○第2次検討ダムのレビューについて

影響評価の実施(2005~2007年)	イワウベツ川			
主項目	調査項目/評価項目	本流			盤ノ川	
		7(林)	3(林)	4(林)	追2橋(斜)	
第1次検討結果	1. 河川工作物以外の遡上、生息阻害の有無	滝(落差)	阻害なし	阻害なし	阻害なし	阻害なし
		ph	阻害なし	阻害なし	阻害なし	阻害なし
		主項目1の評価	阻害なし	阻害なし	阻害なし	阻害なし

平成 17 年度 河川工作物WG 河 川 : イワウベツ川  
 図面名 : 河川工作物及び河川環境の状況 縮 尺 : 1 : 25,000

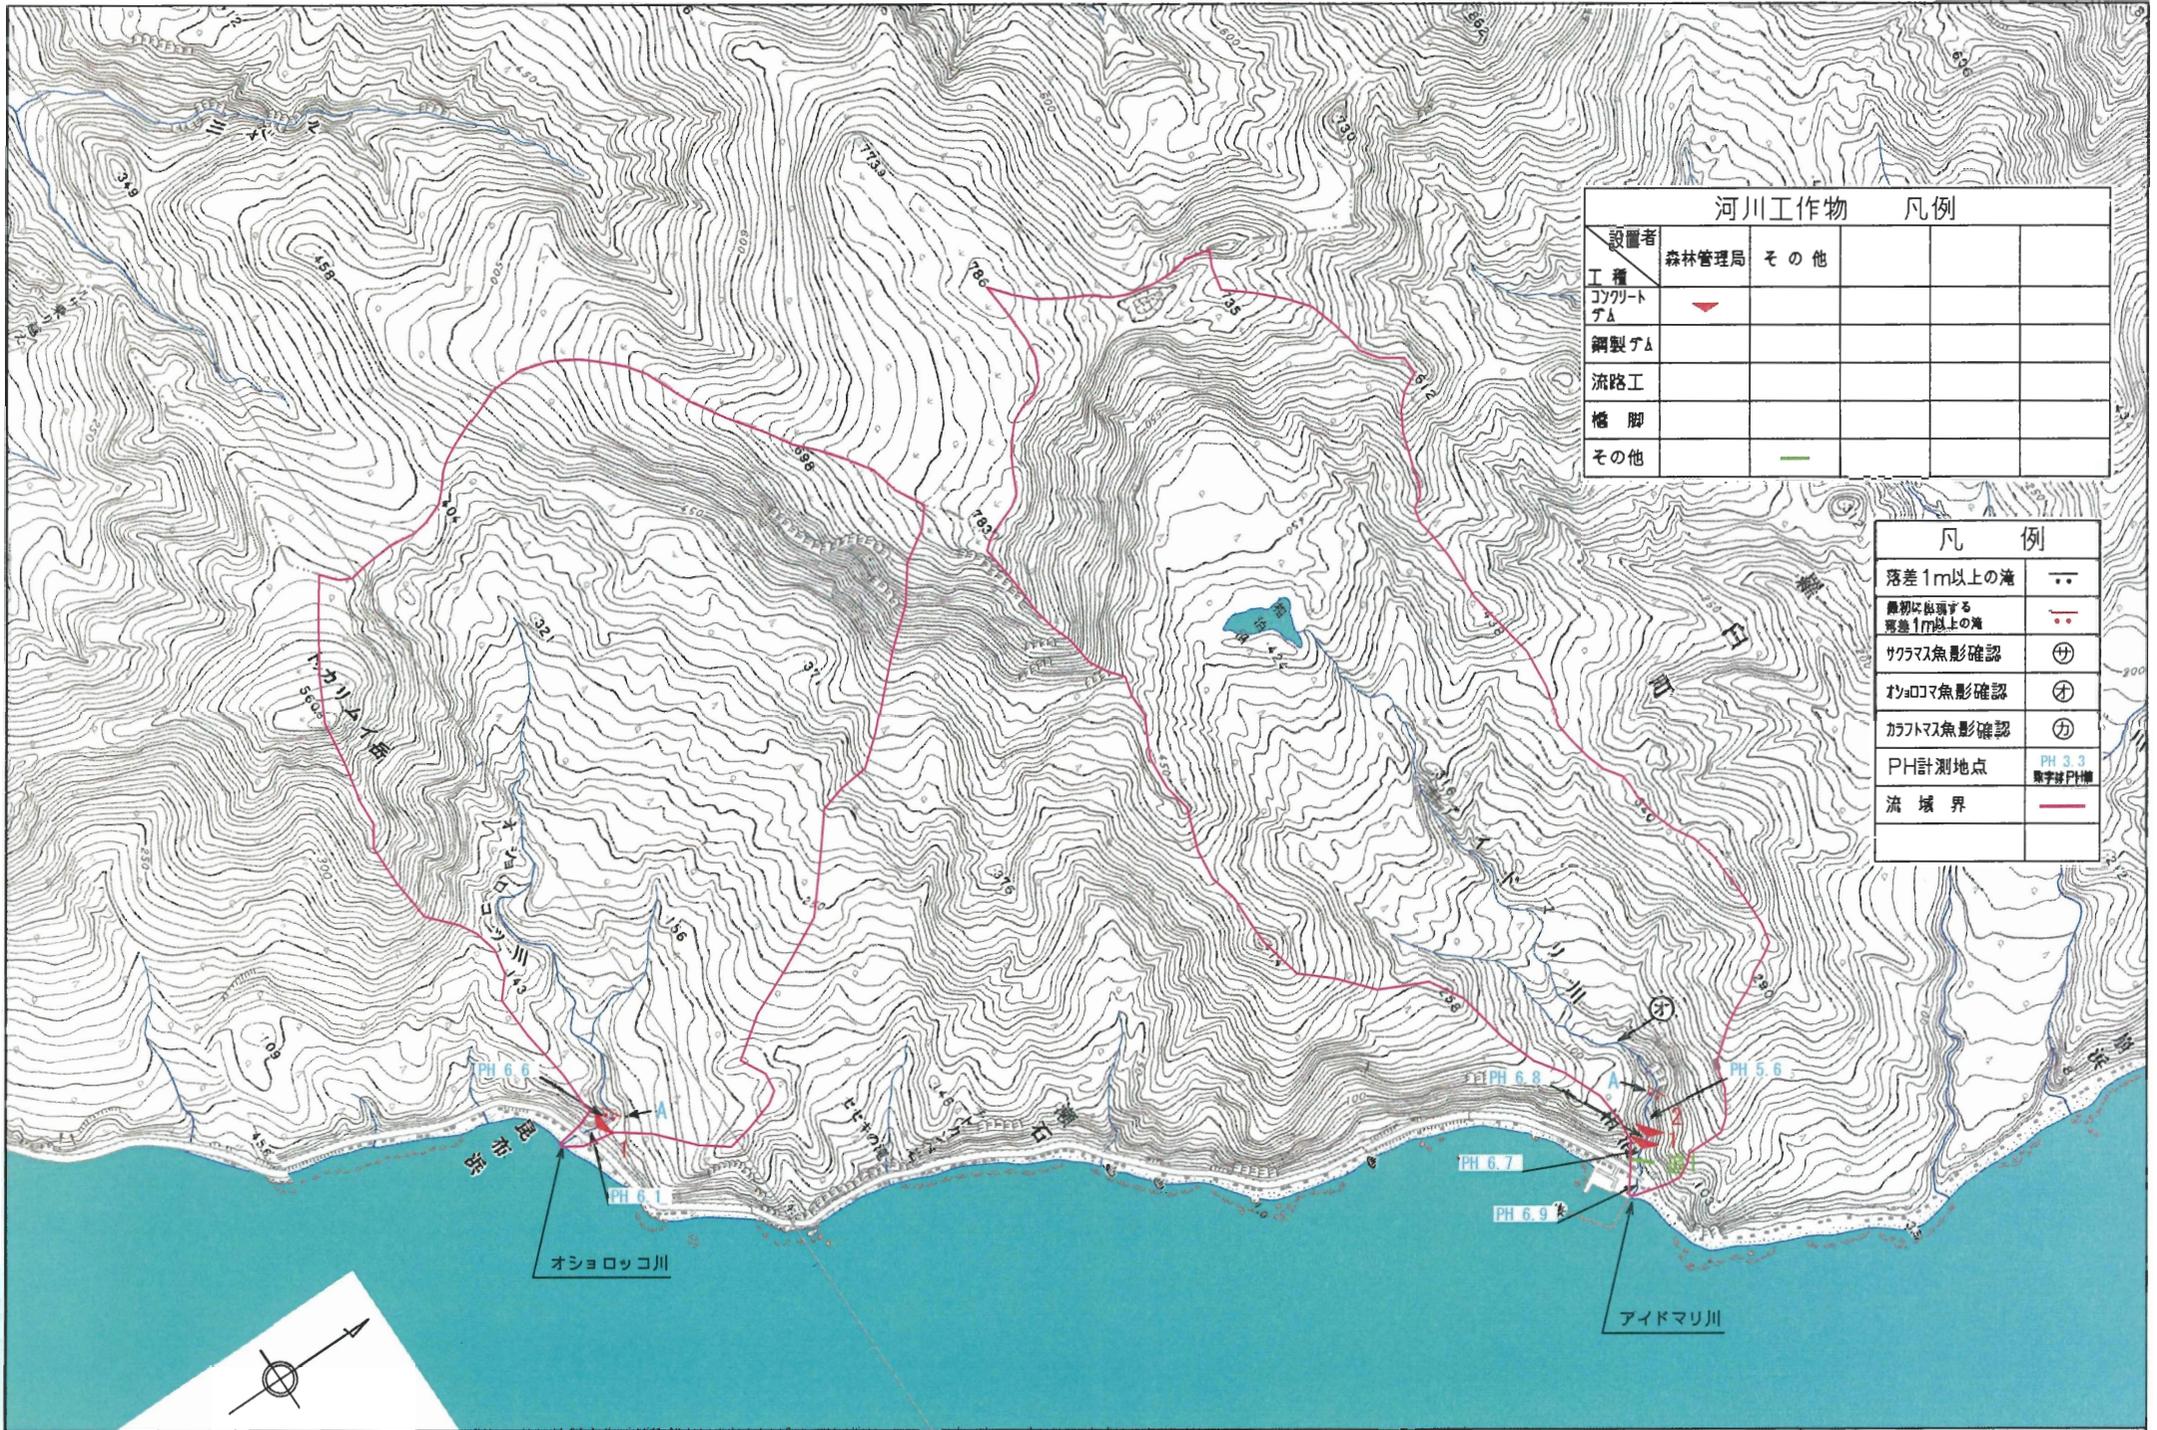
7. 工作物改修等に伴う防災機能等への全体的な影響	専門家の意見を踏まえた総合評価	現状維持が適当	下流側の工作物(7.3)の「現状維持」と併せて考えて現状維持が適当。	下流側の工作物(7.3)の「現状維持」と併せて考えて現状維持が適当。		
第2次検討	レビュー	<ul style="list-style-type: none"> <li>・支流(赤イ川、ピリカベツ川)において6基(町の1基を含む)のダム改良工事を実施</li> <li>・No.7ダム下流が河床低下</li> <li>・斜里町等が本流の下流で河川環境改善事業を実施しており、本河川の環境改善については既に地域で一定の合意がある</li> <li>・土石災害防止のためにはNo7、No.3ダムは引き続き重要であるものの、上流にはNo.4ダム(本流)、No.9ダム(盤ノ川)もある</li> <li>・魚道などによる改良が可能</li> </ul>	<ul style="list-style-type: none"> <li>・上流域は高水温の影響でオショロコマの生息環境が少ない</li> <li>・下流のNo.7、No.3ダムのスリット化等を行う場合には、土石災害防止機能の役割がさらに大</li> </ul>	<ul style="list-style-type: none"> <li>・上流にはオショロコマが生息</li> <li>・上流での産卵環境拡大が見込まれ、かつ町道に影響を及ぼさないことを前提に、No.7とNo.3ダムの改良検討に応じた検討を行うことが可能</li> </ul>		
	検討結果	改良検討対象	現状維持	改良検討対象

河川 : ショウジ川

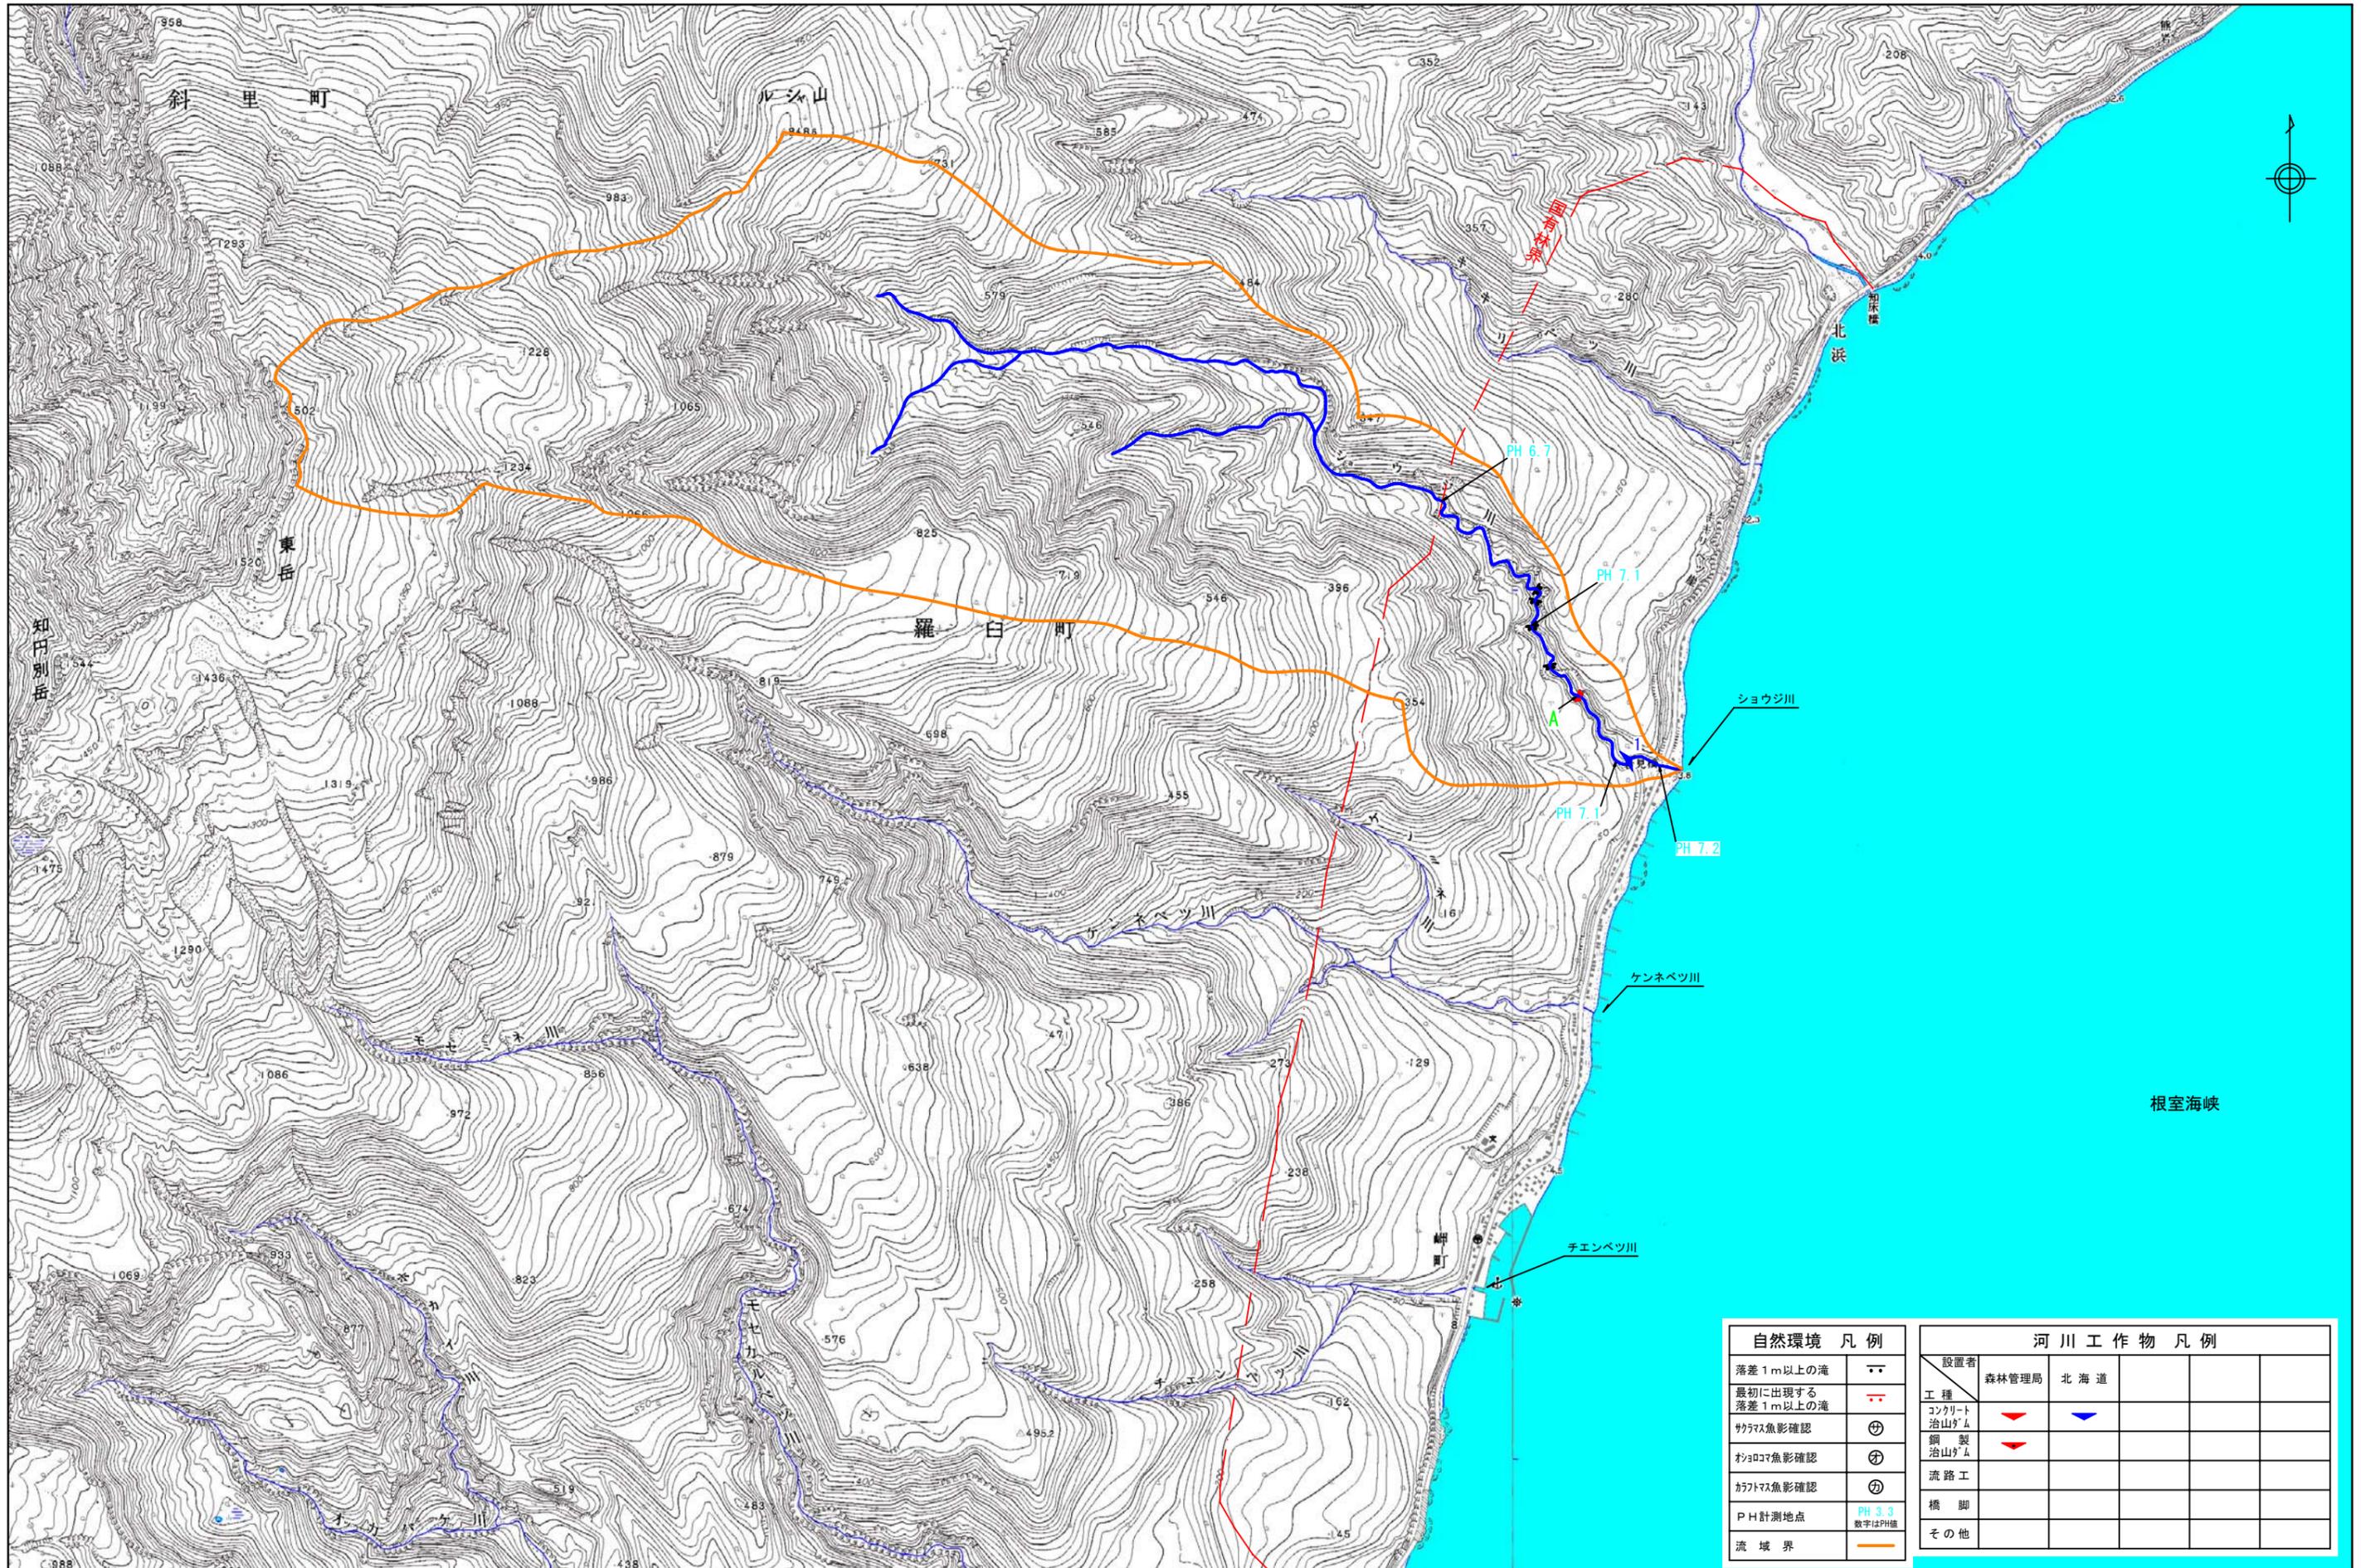
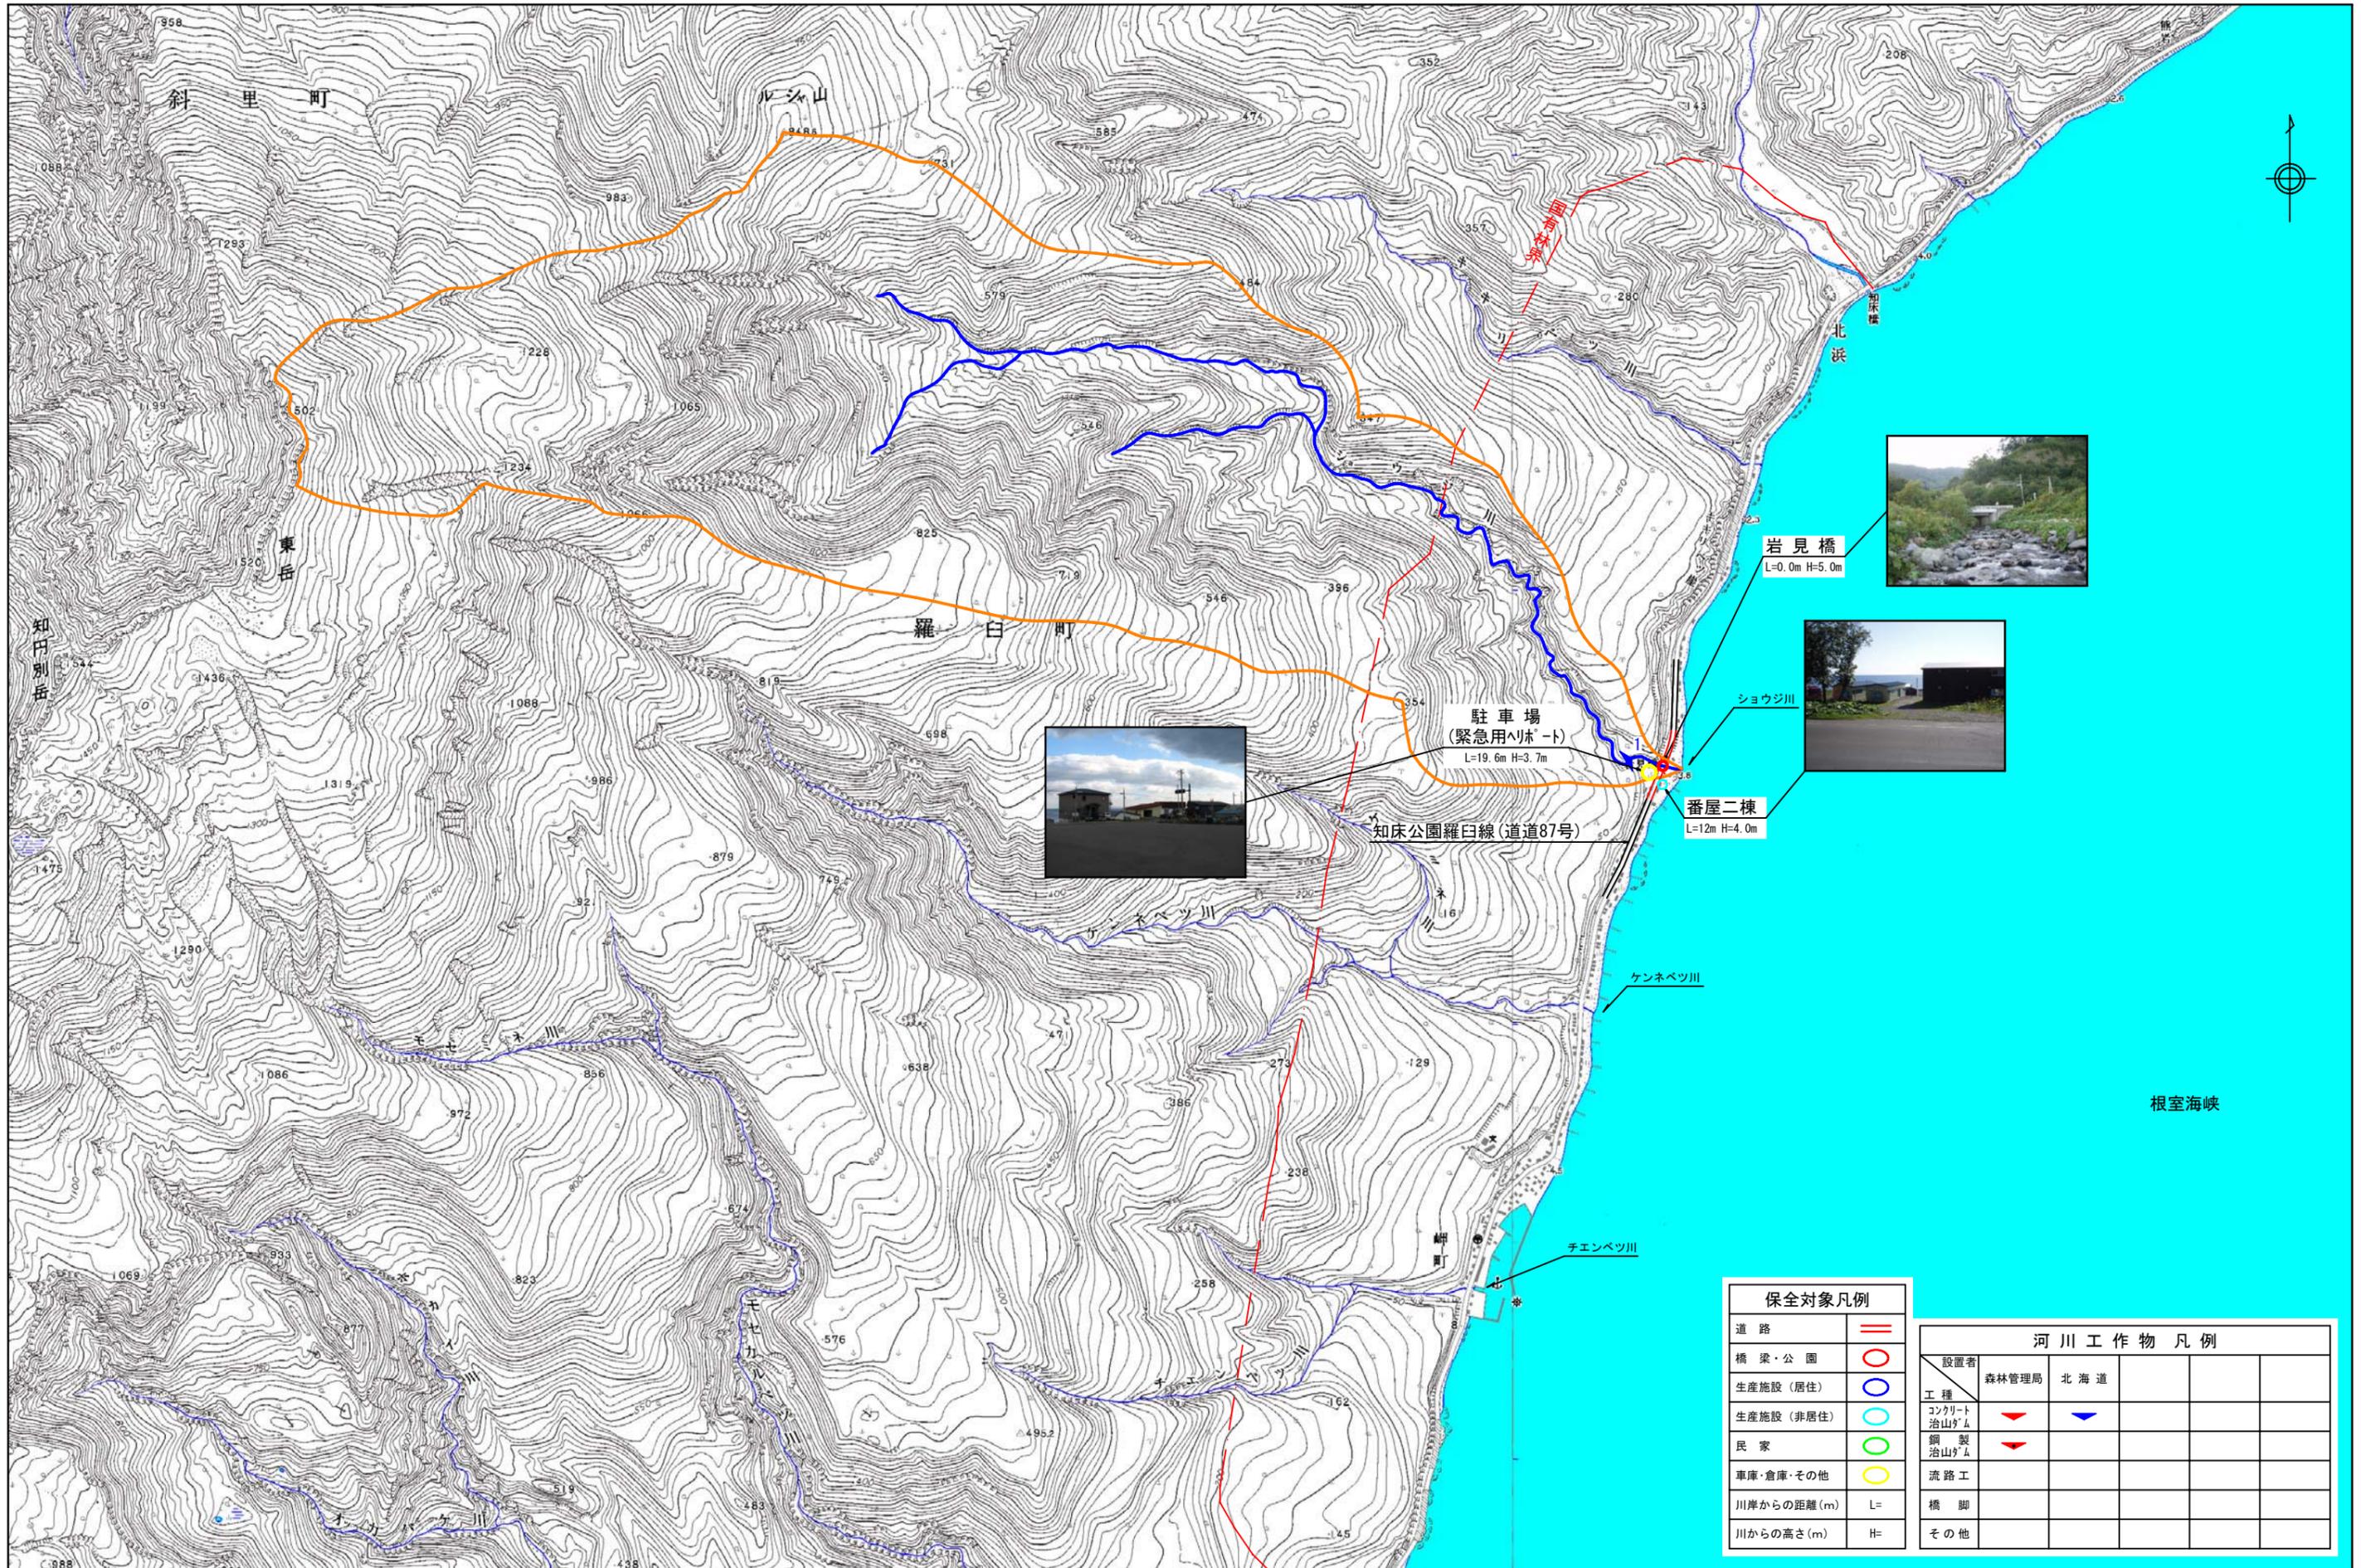
7. 工作物改修等に伴う防災機能等への全体的な影響	専門家の意見を踏まえた総合評価	選急線が明瞭に発達した地形で崩壊の可能性が高く、流域内には最近の土砂堆積、土石流痕跡も確認されており、大規模な土砂流出が想定されることから、当面は現状維持が適当。	現状維持が適当								
第2次検討	レビュー	No.1床固工上流域に産卵・生息環境があることから、上流域への遡上を促す	人家近くにあるNo.1ダムを遡上できずにカラフトマス、シロザケが滞留しておりクマの出没が多い。橋からNo.1ダムまで、クマが居ついて町として頻繁なクマ対応をせざるを得ない状況。	No.1床固工改良後、モニタリングを行い、その結果を基に改良手法を検討				(第一次検討に同じ) 粒径の大きい石礫が多数存在し、縦断勾配も急で溪床幅が狭い状況			
	検討結果	改良検討対象	改良検討対象	改良検討対象				現状維持
